楚雄市自然资源局建设项目行政审批公示

楚市自然资源公示〔2021〕010号

项目名称：尚亿·紫溪壹号修建性详细规划地下室变更

附图一

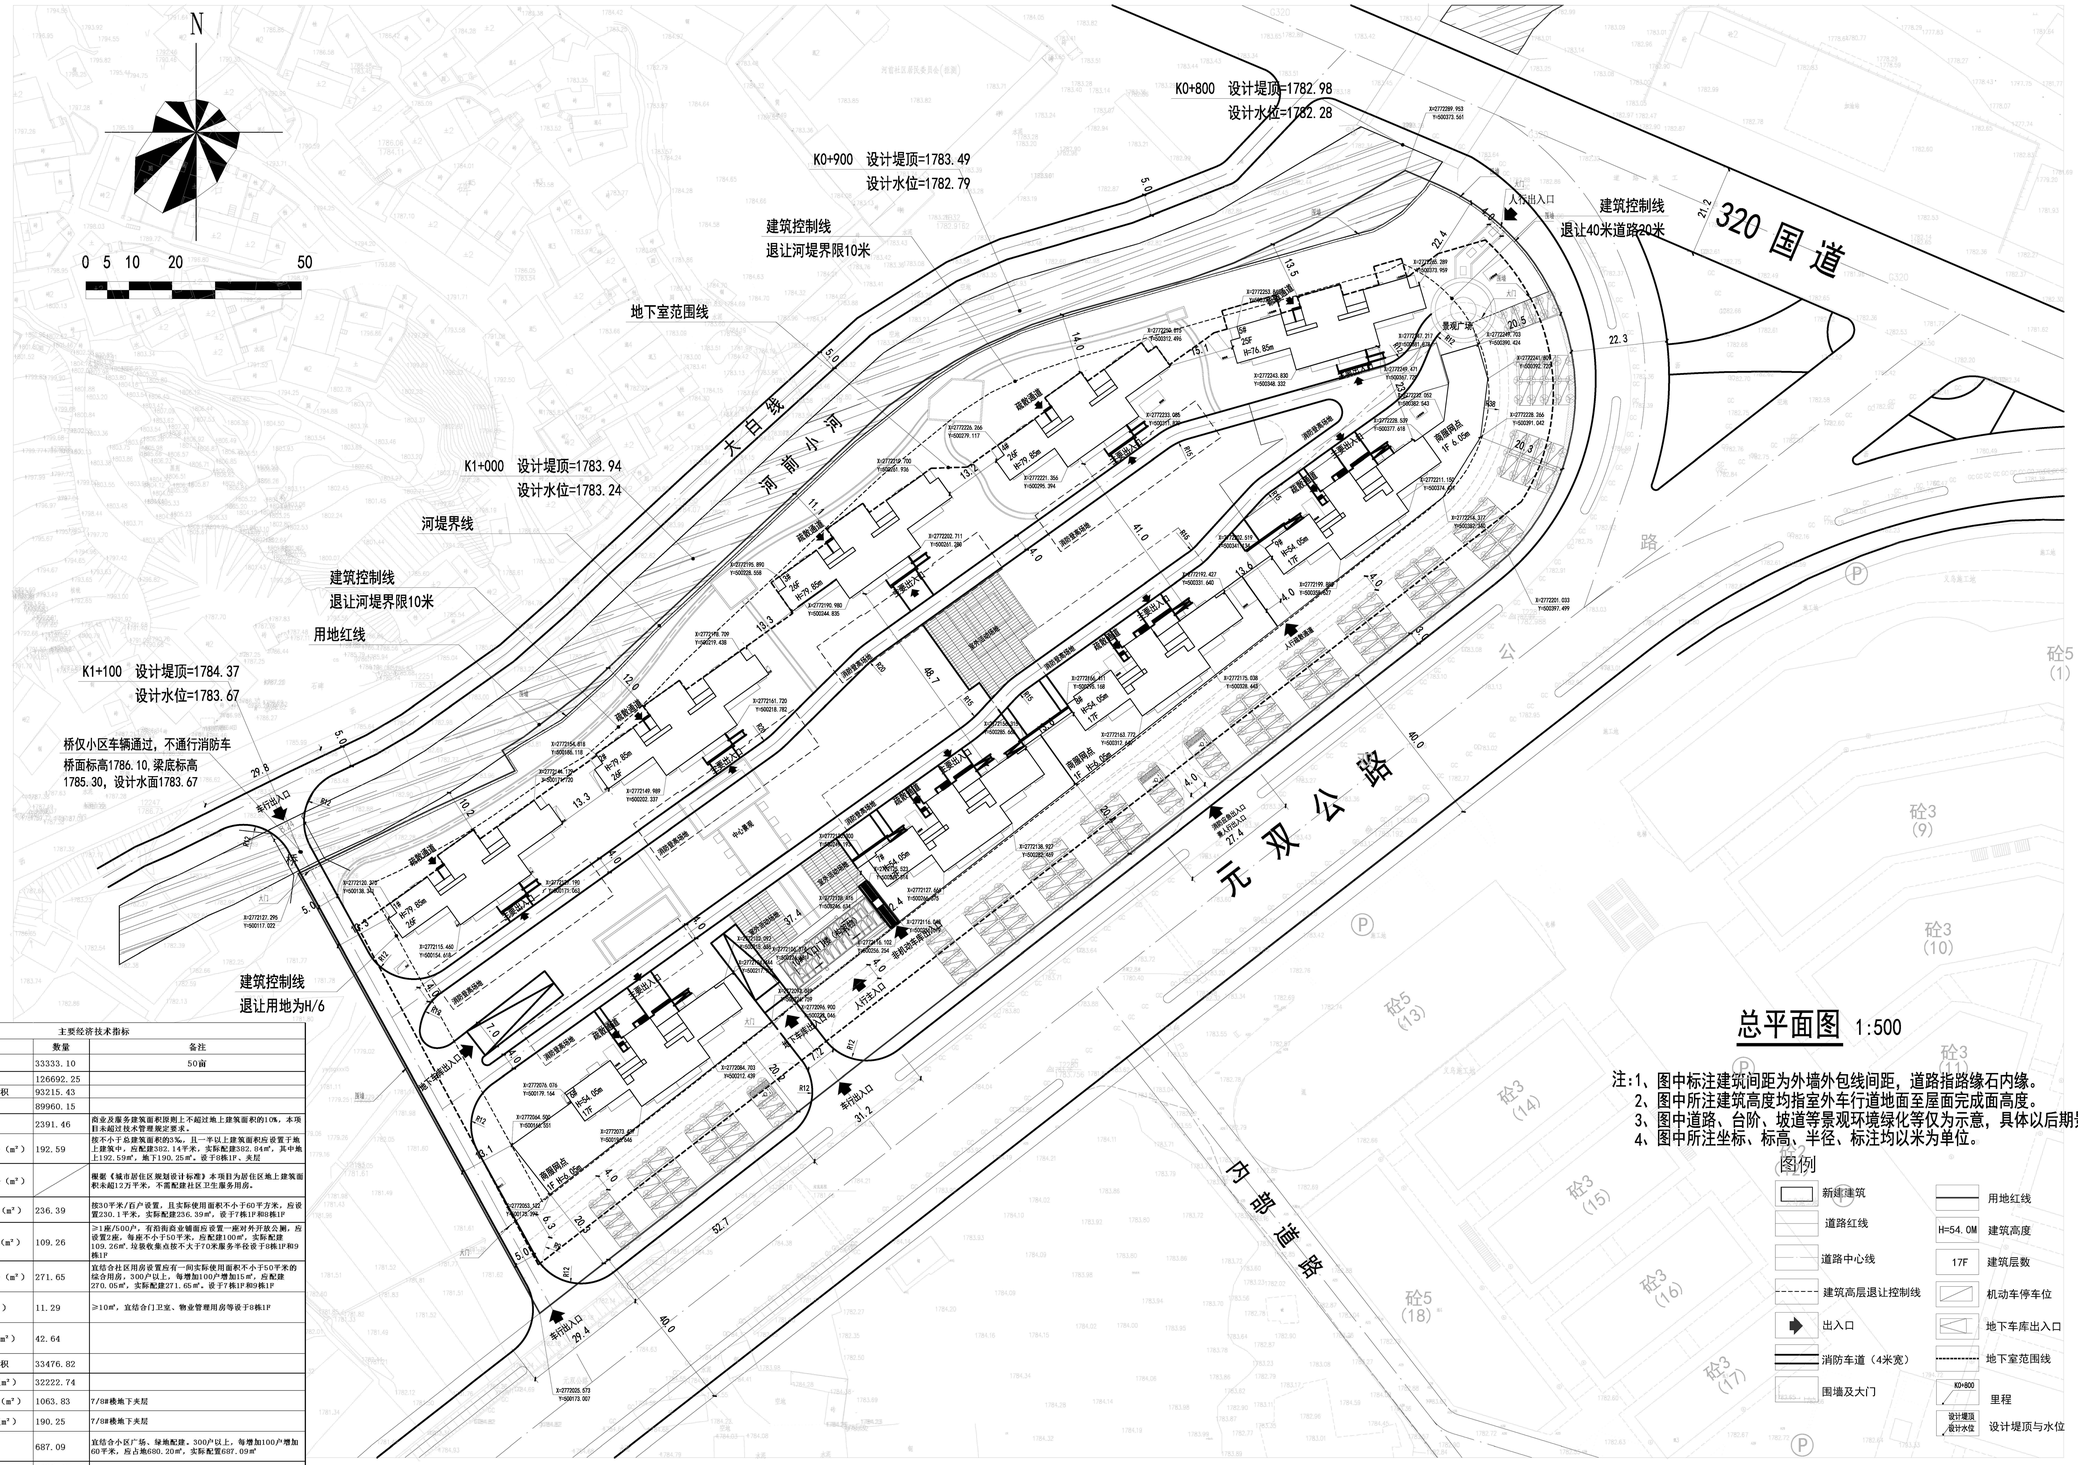
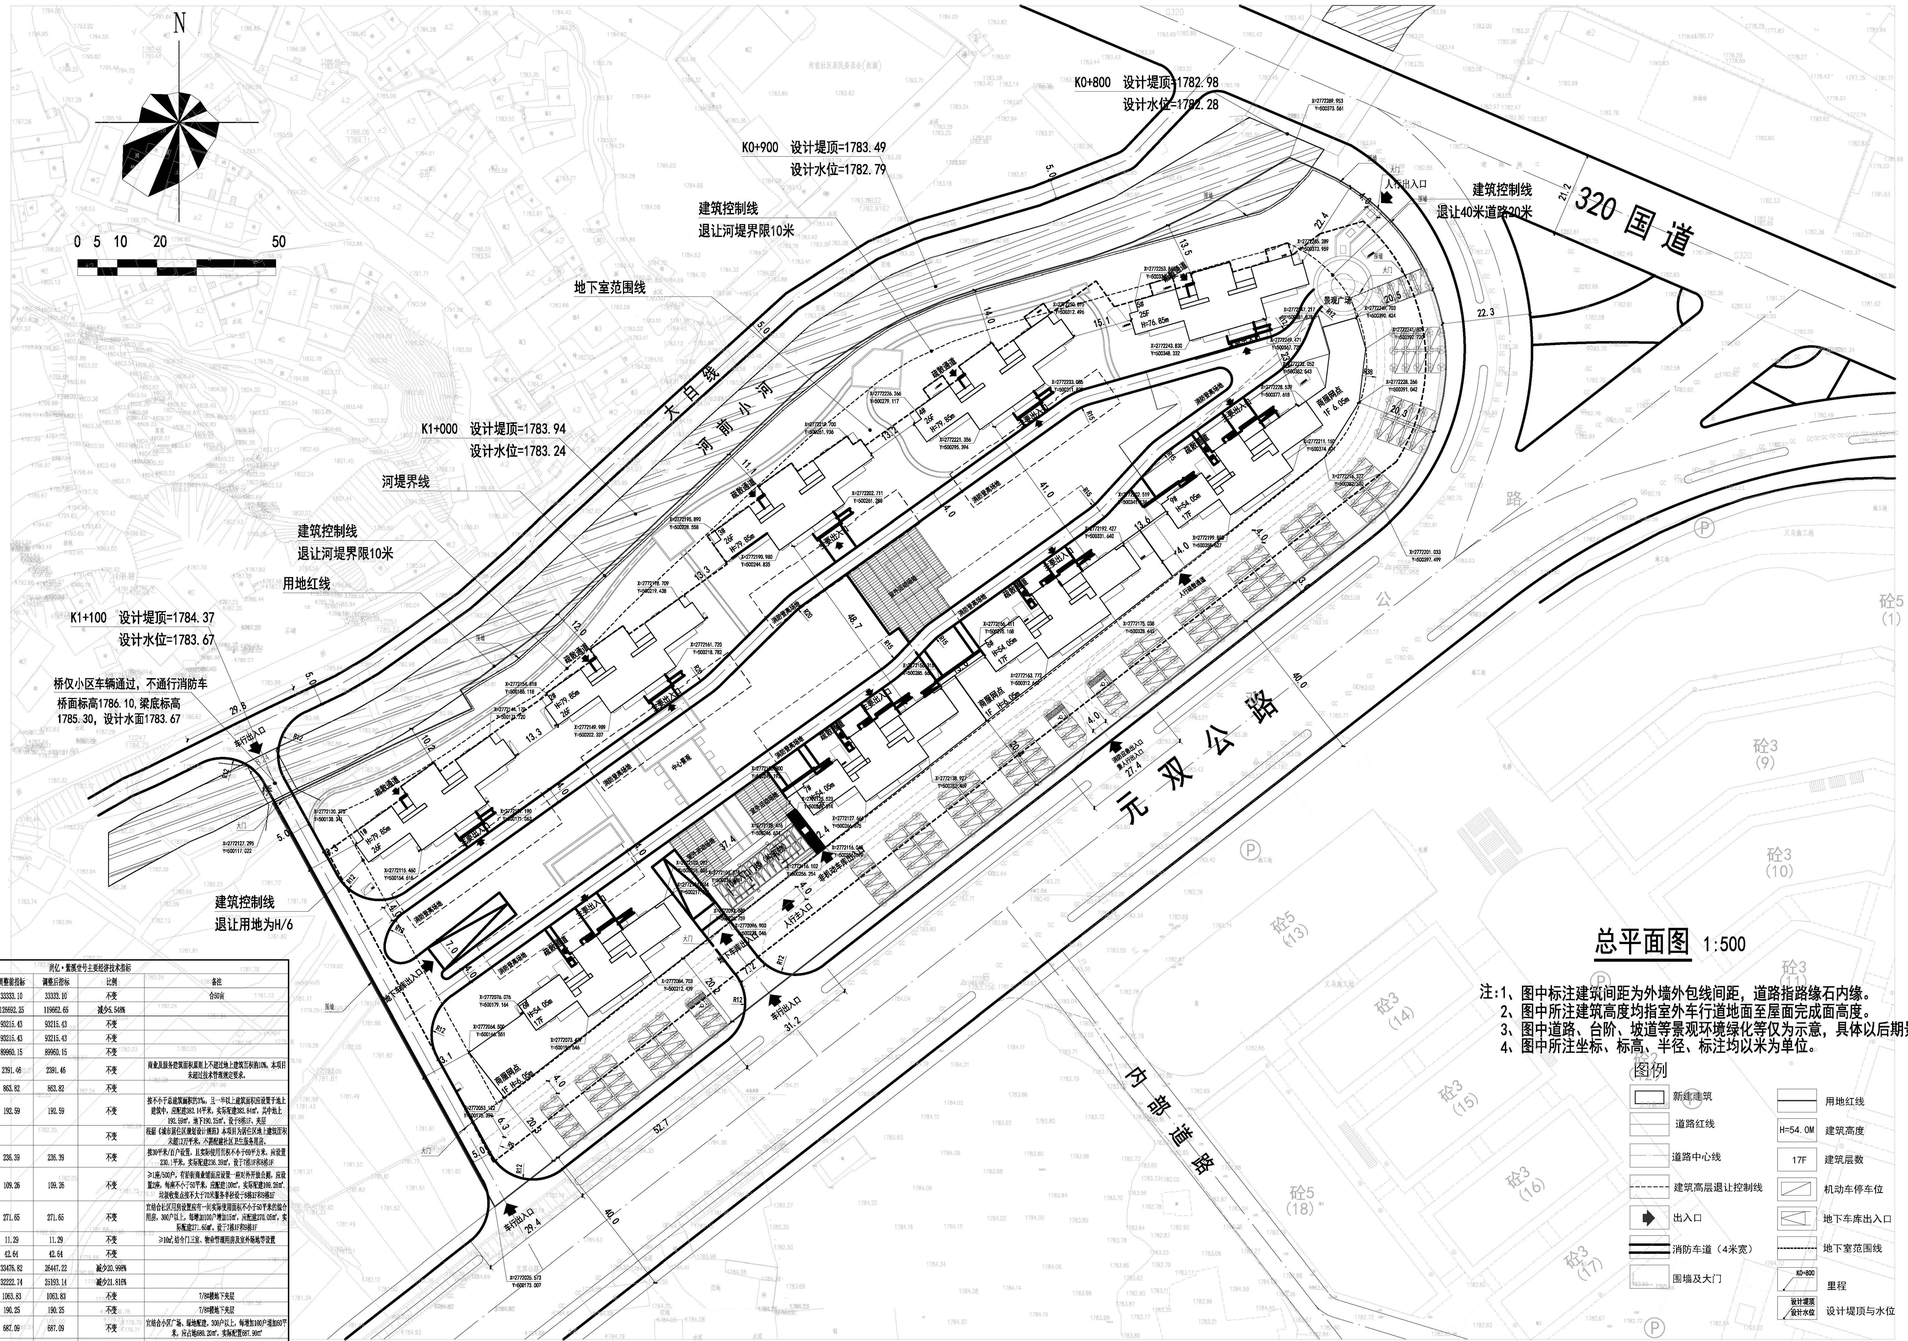
5. 规划调整后，项目总平面布局、竖向设计、建筑密度、容积率、绿地率等经济技术指标以及工程管线、消防、交通规划设计均保持不变，项目总建筑面积由126692.25 ㎡调整为119662.65 ㎡（计容建筑面积保持不变），减少7029.60 ㎡，夹层面积由4846.17 ㎡调整为5002.32 ㎡，增加156.15 ㎡。

项目		单位	调整前指标	调整后指标	比例	备注
总用地面积		㎡	33333.10	33333.10	不变	合同面
总建筑面积		㎡	126992.55	119682.65	减少5.56%	
地上总建筑面积		㎡	93215.43	93215.43	不变	
地上计容建筑面积		㎡	93215.43	93215.43	不变	
住宅		㎡	89960.15	89960.15	不变	
商业		㎡	2391.46	2391.46	不变	商业及服务设施按照规划面积上不超过地上建筑面积的10%，本项目未超过技术指标规定要求。
公共服务设施面积		㎡	863.82	863.82	不变	
其中	物业管理用房	㎡	192.59	192.59	不变	按不小于总建筑面积的3%，且一个社上建筑面积应设置于地上建筑中，总配建383.16平米，实际配建383.16㎡，其中地上192.59㎡，地下190.57㎡，设于9栋01-05层，共层
其中	社区卫生服务	㎡			不变	根据《建筑设计资料集(设计原理)》本项目为居民区设置1套建筑面积大超过2万平米，六类配建社区卫生服务用房。
其中	社区用房	㎡	236.39	236.39	不变	按30平米/百户设置，且实际使用面积不小于60平方米，应设置236.1平米，实际配建236.39㎡，设于7栋1层和8栋1层
其中	公共卫生间	㎡	109.26	109.26	不变	2×1座/500户，有室外准老型独立设置一套共外开放公厕，按建筑2座，每座不小于50平米，总配建100㎡，实际配建109.26㎡，共设置男女卫生不大于70米服务半径设计3间设计3间设计
其中	文化活动用房	㎡	271.65	271.65	不变	宜结合社区居民设置应有一处集体使用面积不小于500平米的综合用房，300户以上，每增加100户增加10㎡，共配建200.1200㎡，实际配建271.65㎡，设于7栋1层和8栋1层
其中	物流快递	㎡	11.29	11.29	不变	3-10㎡/居今门卫室，物业管理用房及室外装配节设置
其中	消防控制室	㎡	42.64	42.64	不变	
地下建筑面积		㎡	33476.82	26447.22	减少20.99%

其中	地下车库	㎡	32222.74	25193.14	减少21.81%	
其中	非机动车库	㎡	1063.83	1063.83	不变	7/8楼地下室层
其中	物业管理用房	㎡	190.25	190.25	不变	7/8楼地下室层
室外健身设施		㎡	687.09	687.09	不变	宜结合小区广场、绿地配建，330户以上，每增加100户增加80平米，共计增加400.20㎡，实际配置687.30㎡
建筑占地面积		㎡	6421.49	6421.49	不变	
建筑密度		%	19.26	19.26	不变	规划要求≤22%
容积率			2.7955	2.7955	不变	规划要求≤2.8
绿地面积		㎡	10383.17	10383.17	不变	地上距离绿书在新20m绿化计入
绿地率		%	31.15	31.15	不变	规划要求≥30%
居住户数		户	767	767	不变	需配置无障碍住宅2%，配建建法户，实际配建法户
居住人数		人	2249	2249	不变	住宅总居民按0.8m/人计算，不足一人按一人算
机动车位		个	934	934	机械车位占：34.30%普通车位占：65.13%	
其中	地下	个	817	817	机械车位占：39.30%普通车位占：60.13%	机械车位220个，普通车位453个，无障碍车位34个
其中	地上	个	117	117	不变	无障碍6位3个
非机动车位		个	467	467	不变	地上建筑面积：0.5个/100㎡，电瓶型非机动车位：467个

地下室负二层平面图 1:250

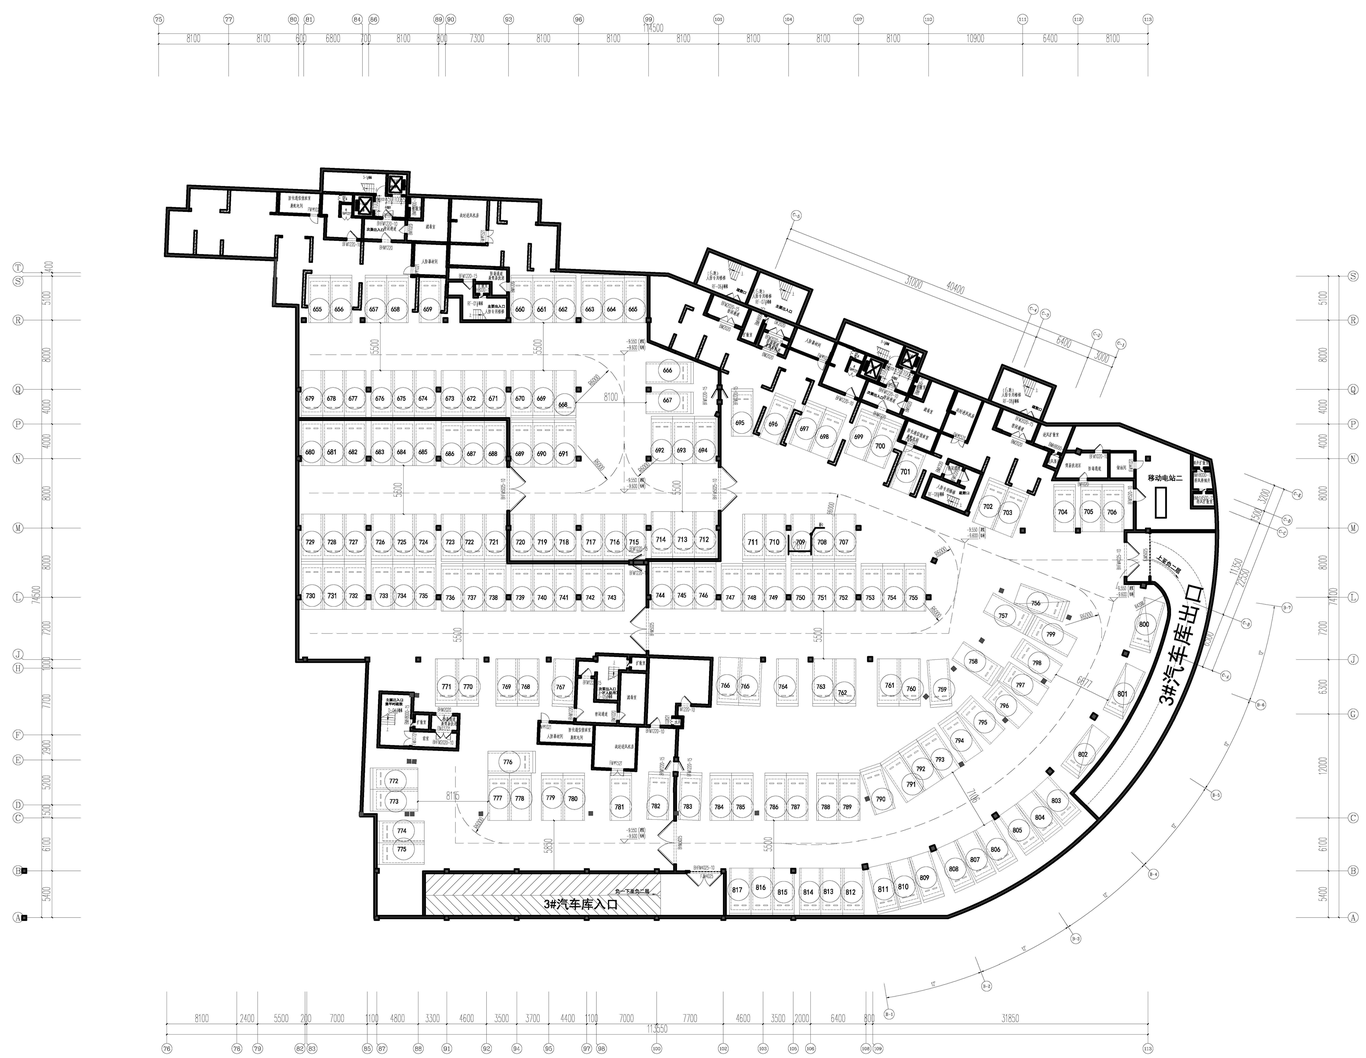
1. 取消负二层地下室。

2. 原设计负二层地下室的人防、停车功能调整至负一层。

机械停车位设备图：

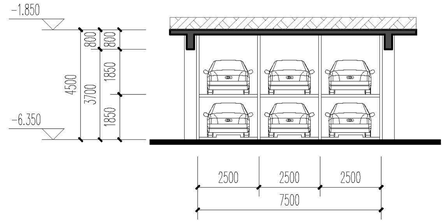
3. 负一层的部分停车位调整为二层机械停车位，采用简易垂直升降形式。

说明：1、本项目根据“楚雄彝族自治州住房和城乡建设局文件楚住建规[2018]3号楚雄州住房和城乡建设局关于印发楚雄州城镇建设项目绿地和停车位规划管理办法（试行）的通知”规定新建住宅配建停车位按100%预留建设安装条件，并100%预留充电桩变配电。
2、本项目地下机械车位326个，占总车位比例34.90%；设备选用简易升降类，简易升降类停车设备有垂直升降式和仰俯（摇摆）升降式两种类型，均可用于地上二层，本项目选用垂直升降式停车设备。此设备不需留有车位交换所需的空车位。
选用《机械式停车库设计图集》（国家建筑标准设计图集13J927-3）。
